REMPLACEMENT DU TELESKI DE LA VIEILLE SUR LA COMMUNE DE MORILLON (74)

GRAND MASSIF DOMAINES SKIABLES (GMDS)

RECOURS (RAPO) SUITE A LA DECISION DE LA MRAE
SUR LE DOSSIER CAS PAR CAS
DECISION N°2025-ARA-KKP-5783 DU 13 AOUT 2025

Octobre 2025

Habitat de zone humide

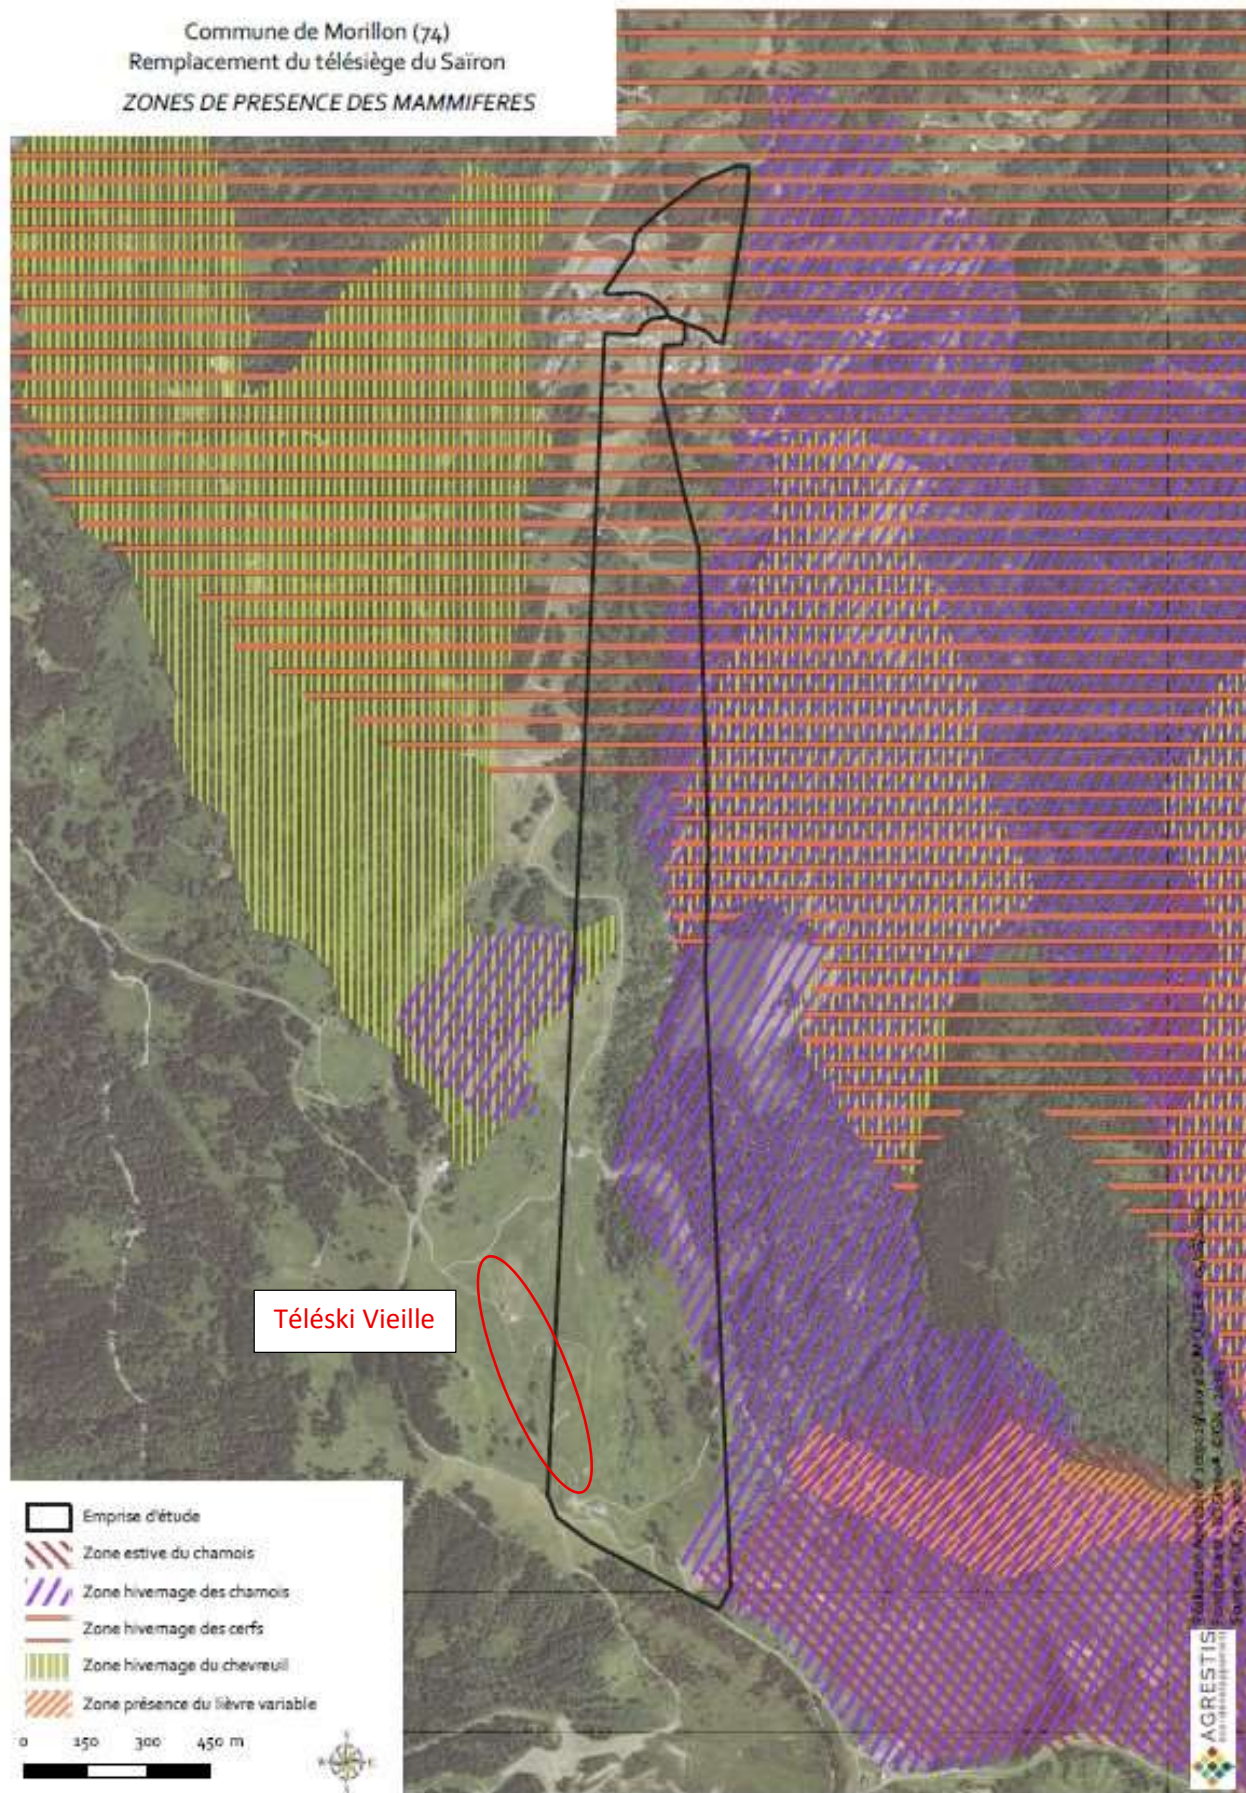
« Le dossier ne présente pas la méthodologie des inventaires faunistiques réalisés ni les taxons recherchés (notamment concernant l'avifaune y compris les galliformes de montagne, les amphibiens, les invertébrés, les reptiles, les mammifères y compris les chiroptères) pour établir la cartographie des enjeux « faune », ce qui ne permet pas d'apprécier la complétude des données présentées. »

« L'absence de qualification et quantification des impacts bruts et résiduels, en phase travaux (notamment lié au démontage et remplacement du téléski et à l'arasement des massifs des pylônes dans les zones humides) et en phase d'exploitation hivernale et estivale (y compris la mise en place, pour la période estivale, de la passerelle pour permettre le franchissement de la zone humide), en l'état du dossier, ne permet pas de déterminer les niveaux d'incidences du projet sur les milieux et les espèces ni d'apprécier la pertinence des mesures décrites qui restent lacunaires et à compléter »

Les inventaires n'ont certes pas fait l'objet d'une mise à jour récente sur la zone exacte de projet, mais les éléments bibliographiques (observatoire, étude TS Sairon) permettent cependant d'avoir une connaissance assez fine des potentialités faunistiques présentes. Cette analyse semble suffisante pour proposer des mesures (voir chapitre 5 suivant) permettant d'obtenir une incidence résiduelle faible dans le cadre d'un projet de remplacement en lieu et place (travaux limités tant d'un point de vue surfacique que temporel) et qui plus est avec l'abandon de l'exploitation estivale pouvant être plus impactante pour la faune.

Les enjeux faune en présence sont :

- Mammifères (hors chiroptères) : présence de plusieurs espèces sans enjeux particuliers notables (voir cartographie suivante des zones humides pouvant abriter la Grenouille rousse) - **> enjeux faibles** ;

- Chiroptères : aucun enjeu spécifique sur la zone d'étude (milieux ouverts sans gîtes) -> **enjeux très faibles** ;
- Amphibiens : présence potentielle de la Grenouille rousse (*Rana temporaria*) dans les zones humides le long du TK (voir cartographie suivante) -> **enjeux modérés**

- Reptiles : potentialité pour des espèces comme la Couleuvre Helvétique ou le Lézard vivipare -> **enjeux modérés**
- Entomofaune : 41 espèces de lépidoptères, 3 espèces d'Odonates et 16 espèces d'Orthoptères sans enjeu notable si ce n'est le Criquet palustre (non protégé, mais patrimonial) potentiellement présent sur la zone d'étude -> **enjeux faibles**

- Galliformes de montagne : pas de zone sensible présent sur le secteur du téléski Vieille pour ce groupe d'espèces (voir cartographie suivante) -> **enjeux faibles**

- Avifaune diurne (avifaune nocturne non concernée) : plusieurs espèces protégées potentiellement présentes, mais sans enjeu notable de nidification dans les milieux ouverts plus ou moins humides sur le secteur du téléski Vieille -> **enjeux faibles à modérés**

Voir carte ci-après.

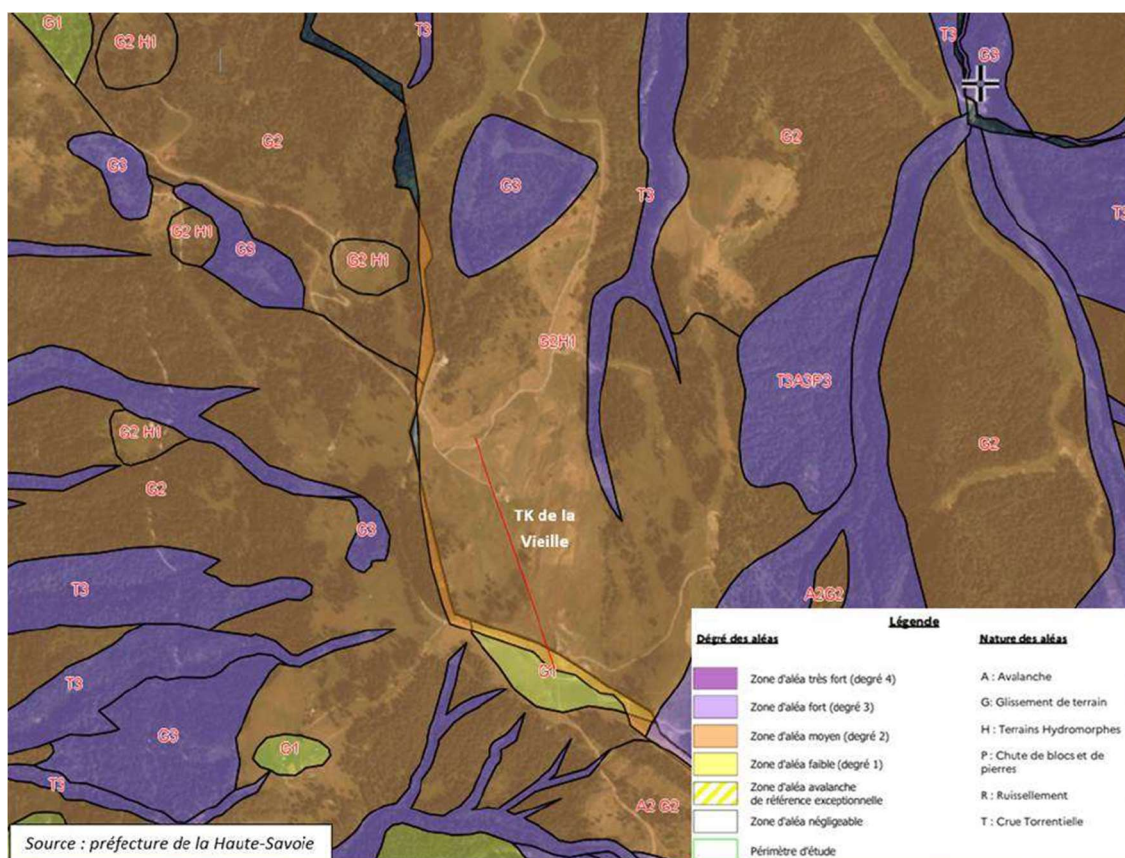
« En l'absence d'étude complémentaire géotechnique, l'implantation définitive des gares et pylônes reste à déterminer ; en l'état, il n'est pas garanti que les évolutions du projet découlant de l'étude géotechnique complémentaire ne soient pas de nature à aggraver les risques en présence (glissements de terrains et terrains hydromorphes) ou à en provoquer de nouveaux, notamment au regard de l'augmentation des flux d'usagers du secteur, en périodes hivernales et estivales, dans un contexte de changement climatique »

Sur la période hivernale, l'augmentation de la capacité de transport de l'appareil ne va pas permettre d'accroître la fréquentation skieurs, mais de la fluidifier puisque des temps d'attente sont observés au départ du téléski actuel, même en dehors des pics de fréquentation lors des périodes de vacances.

Cette remontée mécanique se destine principalement aux skieurs de niveaux débutants et intermédiaires. **Les flux seront identiques aux flux actuels.**
